Diferencias visuales de la polea tensora 531 0565 30

531 0565 30

Dado al desarrollo continuo de nuestros productos se modificó la polea tensora **531 0565 30**.

Esta información de servicio destaca las características visuales entre la versión antigua y la versión nueva.

Fig. 1: 531 0565 30 (versión antigua)

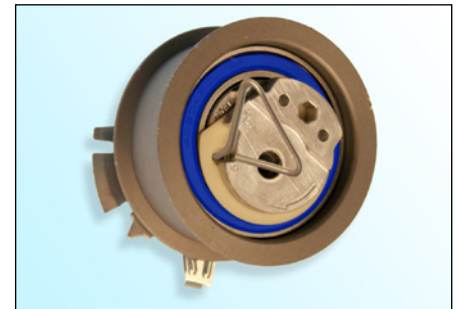
Características visuales:

- Excéntrica de metal sinterizado
- Revestimiento de superficie E-Coat (negro)
- Junta de cojinete azul

Fig. 2: 531 0565 30 (versión nueva)

Características visuales:

- Excéntrica de aluminio fundido
- Revestimiento de superficie zinc-fósforo (marrón claro)
- Junta de cojinete marrón o azul

La versión antigua de la polea tensora **no** queda obsoleta, de modo que se puede seguir instalando siguiendo las indicaciones del fabricante del vehículo.

Durante el montaje de la versión nueva tenga precaución de que el revestimiento de la superficie de la polea tensora **no** se dañe.
